Make	Model	Year	Install	CAN	Lights	Trunk/Hatch	POC	I/O Changes
DL-FM6 Lincoln	MKZ PTS	2013	Type 1/2	OBD-II	Park / Auto A	gry/yel (6)	N/A	Green White/Blue N/A

FTI-XXX - Notas de instalación y configuración

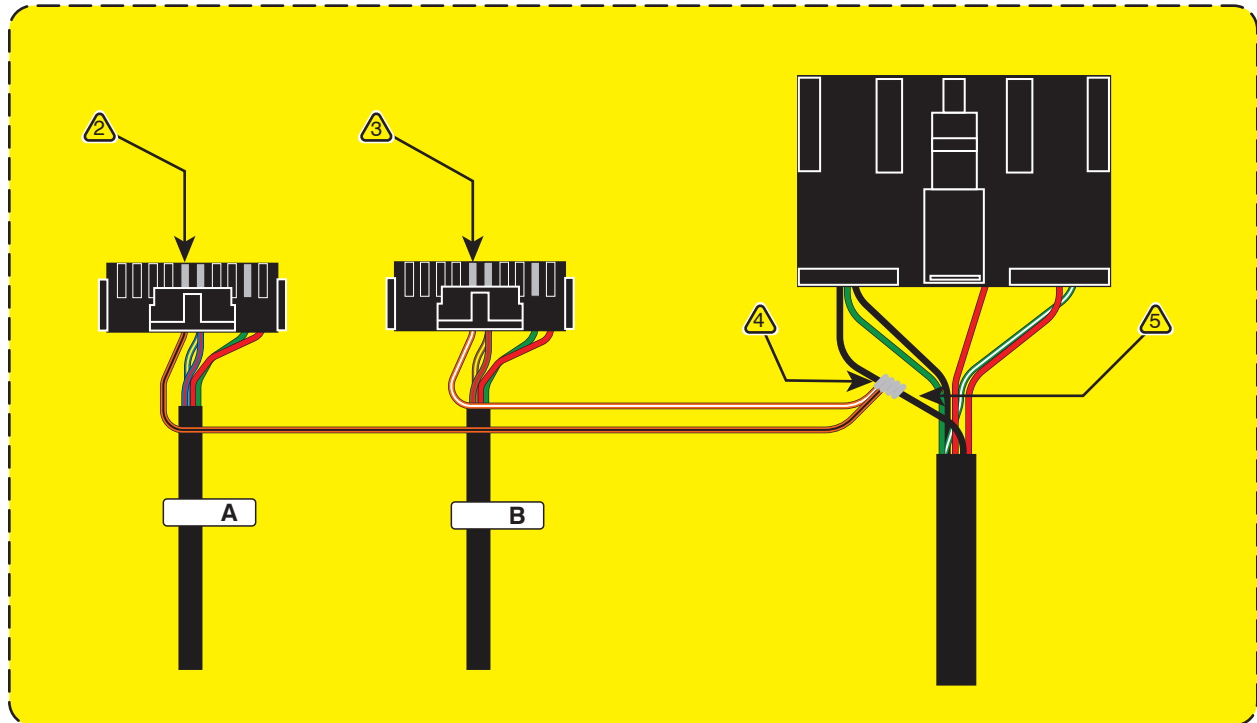
Descripción general: La versión de producción inicial del arnés FTI-FDK2 no tuvo en cuenta el uso de componentes de RF del mercado de accesorios y no suministra la conexión que programa el módulo para el uso de RF de posventa. Este problema afecta la versión inicial y actualmente se está abordando en producción, pero para las instalaciones que utilizan RF del mercado de accesorios se proporciona una reparación de campo a continuación.

Problema: el cable negro naranja no está incluido en el conector BLADE. Este cable debe estar presente en los pasos 1 y 2 de el procedimiento de programación del módulo para que el módulo controle adecuadamente las cerraduras de las puertas del vehículo mediante RF del mercado de accesorios. Los cables necesarios pueden obtenerse del arnés suministrado originalmente con el cartucho BLADE, insertado en la posición #5 de cada conector BLADE y conectado a cualquiera de los cables de tierra negros en el conector CN1 del arnés.

- 1.) Use una herramienta de selección para presionar la pestaña de bloqueo en el conector del terminal de los cables naranja / negro y naranja / blanco en el pin las posiciones 5 y 15 del conector BLADE que se suministró con el módulo BLADE, retire los cables para la reubicación.
- 2.) Con la lengüeta de bloqueo reposicionada, inserte el cable naranja / negro en la posición # 15 del conector marcado con [A].
- 3.) Con la lengüeta de bloqueo reposicionada, inserte el cable naranja / blanco en la posición # 15 del conector marcado con [B].
- 4.) Extienda los cables naranja / negro y naranja / blanco al conector CN1, pele los extremos y conéctelos a uno de los cables a tierra negros.
- 5.) Una vez que los cables se hayan conectado y aislado de forma segura, puede continuar con la programación del módulo.
